Demande de modification du PASH de l'Ourthe

Rapport

Commune de Marche-en-Famenne
Rue du Château

IDELUX Eau
Service Appui aux Communes
Le 29/11/2024

Figure 1 : Localisation de la zone concernée par la demande de modification du PASH. (Zone entourée en vert fluo)

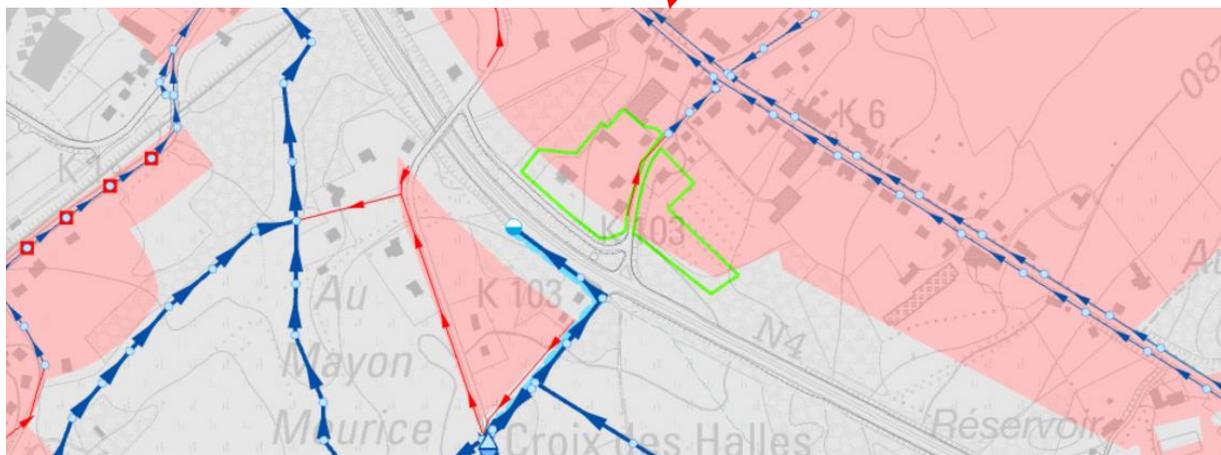
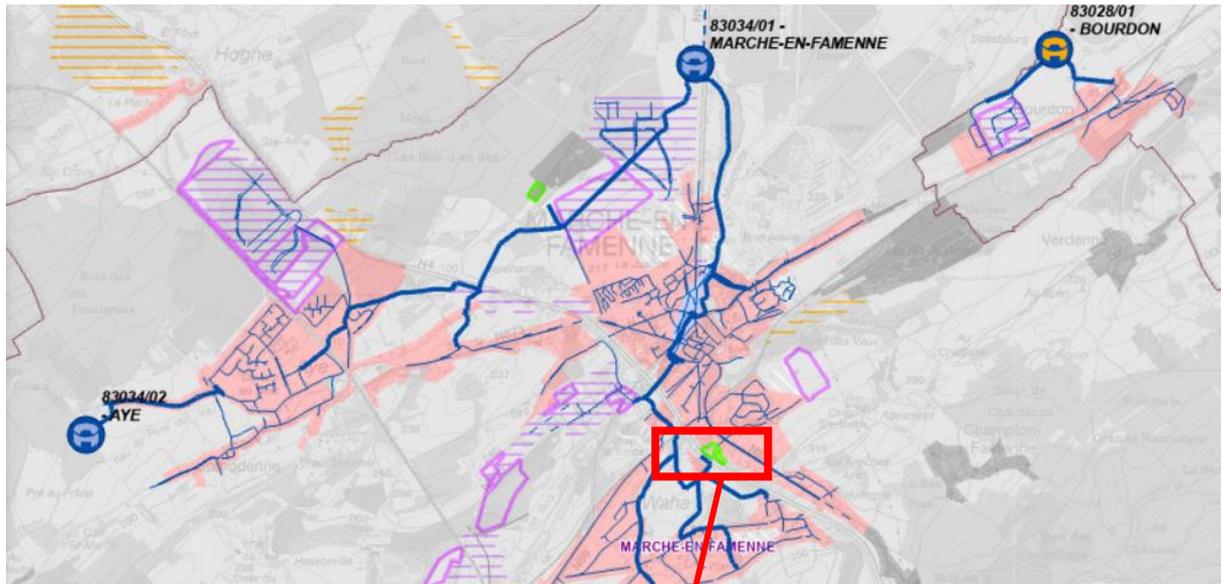
La rue du Château, située sur le territoire communal de Marche-en-Famenne, est reprise en régime d'assainissement collectif. Cependant, une portion de cette zone, regroupant 6 habitations existantes et 1 terrain à bâtir, rencontre des contraintes techniques et topographiques qui compliquent l'aménagement d'un réseau d'égouttage adapté :

- la profondeur insuffisante de la dernière chambre de visite existante rend impossible le raccordement gravitaire d'un nouvel égout destiné à desservir les habitations concernées,
- cette portion de la rue est caractérisée par une pente significative en direction de la N4,
- les habitations sont situées en contrebas de la voirie.

Considérant par ailleurs qu'un projet de construction d'un immeuble de 15 logements est en cours de demande sur le terrain à bâtir.

En raison des contraintes techniques liées à la profondeur insuffisante de la dernière chambre de visite, des difficultés topographiques causées par la pente en direction de la N4, et de l'absence actuelle d'égout dans la rue, le régime d'assainissement collectif s'avère inadapté pour cette portion de la rue du Château. C'est pour cela que nous proposons d'orienter cette partie vers un régime d'assainissement autonome, afin de garantir une gestion appropriée des eaux usées.
